**CHIARIMENTI RISPETTO ALL'ASPETTO AMBIENTALE ACUSTICO  
NELLA VARIANTE AL POC CON VALORE ED EFFETTI DI PIANO  
URBANISTICO ATTUATIVO (PUA) NELL'AMBITO ARS.SB\_VIII  
adozione con DCC n. 28 del 03.06.2021**

Istruttoria di VAS/ValSAT della variante al POC con valenza di PUA Ambito ARS.SB\_VIII in via Don Botti, frazione di Sala

**Figura 3.1 - Macchine termoventilanti della società Sterlino in via Murri a Bologna, rilevate nel 2007 dalla scrivente**

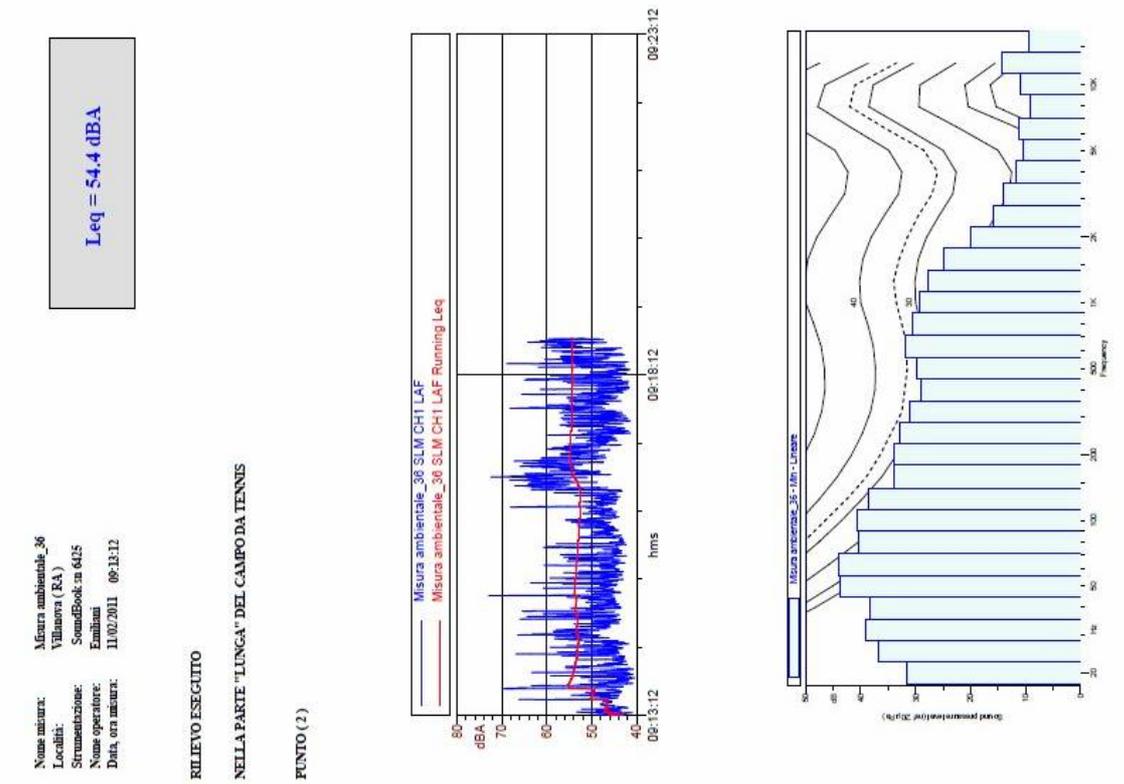
Si chiede, preliminarmente al rilascio del permesso di costruire, di verificare l'eventuale apporto in termini sonori derivato dall'area sportiva relativamente agli affacci degli edifici, così come disposti a livello di progetto esecutivo.

- 6) due termoventilanti similari per uso e dimensioni a quelle presenti presso il centro sportivo di via Gramsci di Sala Bolognese, furono misurate dalla scrivente nel 2007 presso la piscina dello Sterlino di via Murri a Bologna, i cui dati sono riportati nelle Figg. 3; i livelli sonori di cui alle Figg. 3 mostrano che a 2,5 m di distanza ed a 1,5 m dal p.c. le termoventilanti emettevano 65 dB(A) (vd. Fig. 3.3) che a 20 m questi scendevano a 56 dB(A), sia a 2 m dal p.c. che a 4,5 m dal p.c., ciò implica che tali livelli sonori a 95 m di distanza scendono a 48,5
